柏崎刈羽原子力発電所  
保安規定審査資料  
(参考資料 1)

令和 2 年 6 月 2 日

東京電力ホールディングス株式会社

柏崎刈羽原子力発電所 原子炉施設保安規定 変更比較表

(8) 炉心冠水最低圧力：下表のとおり

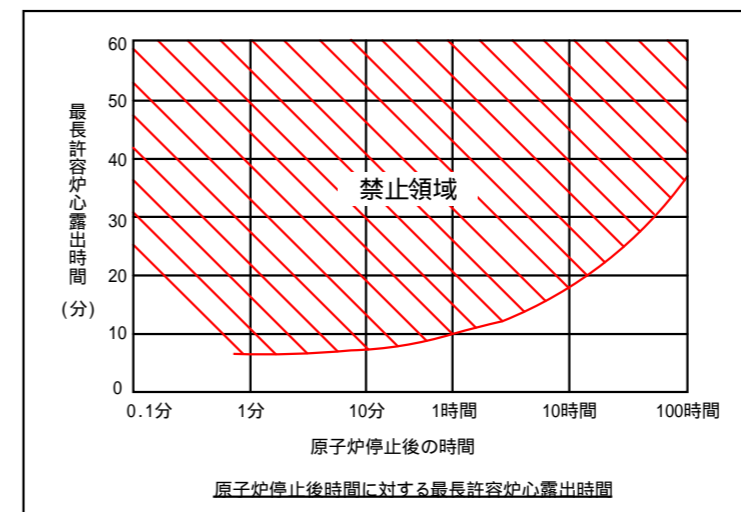
原子力規制委員会設置法の一部の施行に伴う変更(新規制基準の施行に伴う変更)

(10) サプレッションプール熱容量制限図：下図のとおり

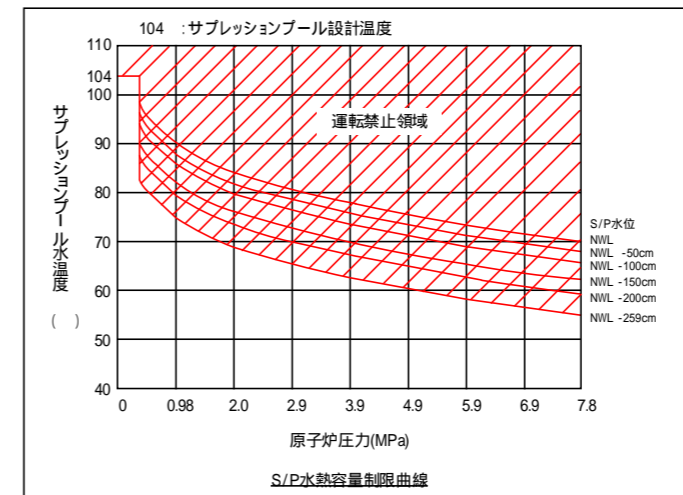
原子力規制委員会設置法の一部の施行に伴う変更（新規基準の施行に伴う変更）

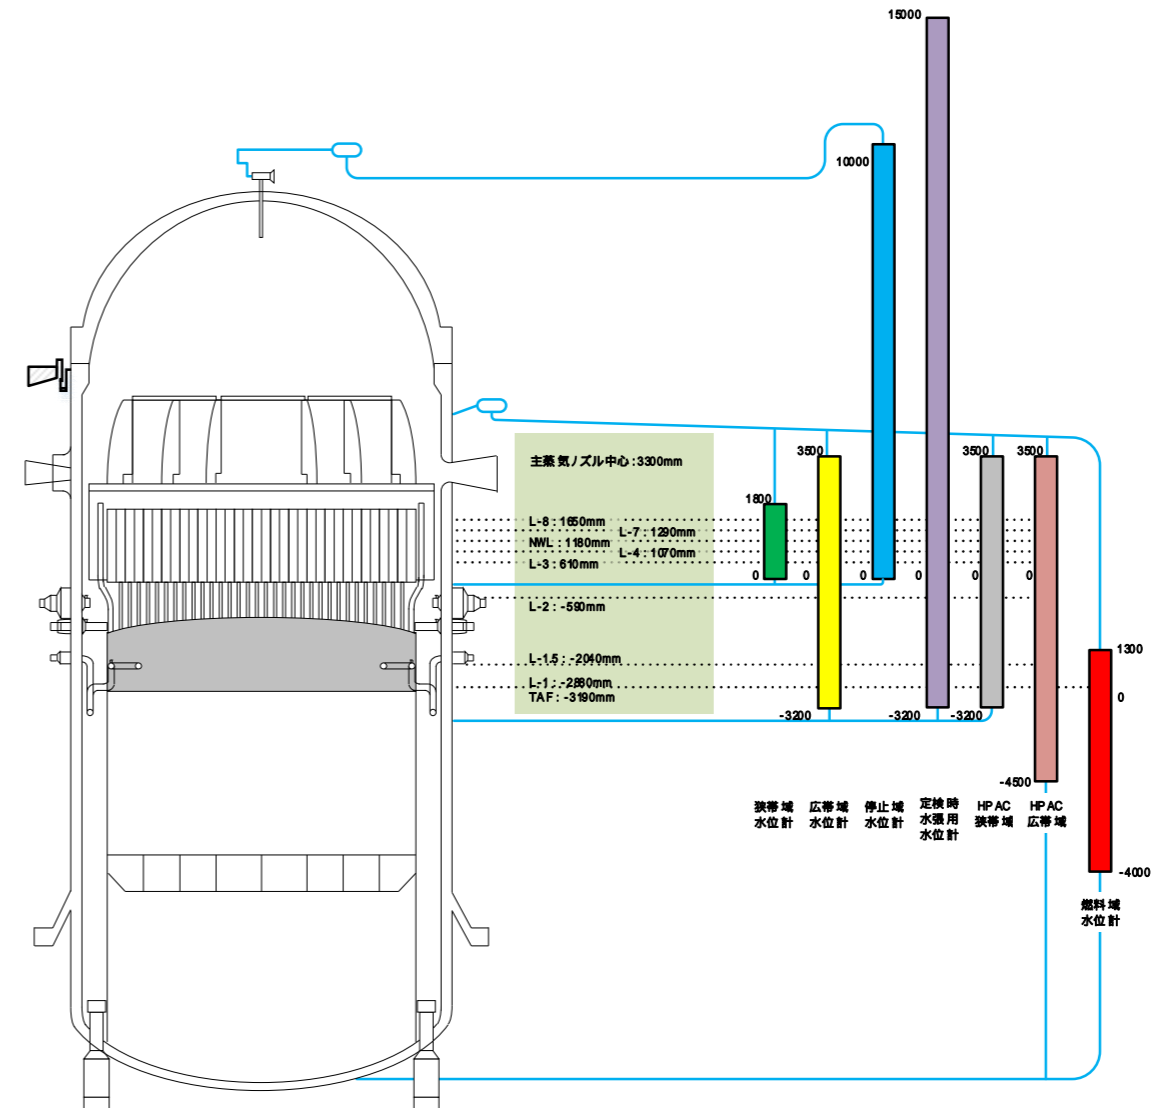
原子力規制委員会設置法の一部の施行に伴う変更(新規制基準の施行に伴う変更)
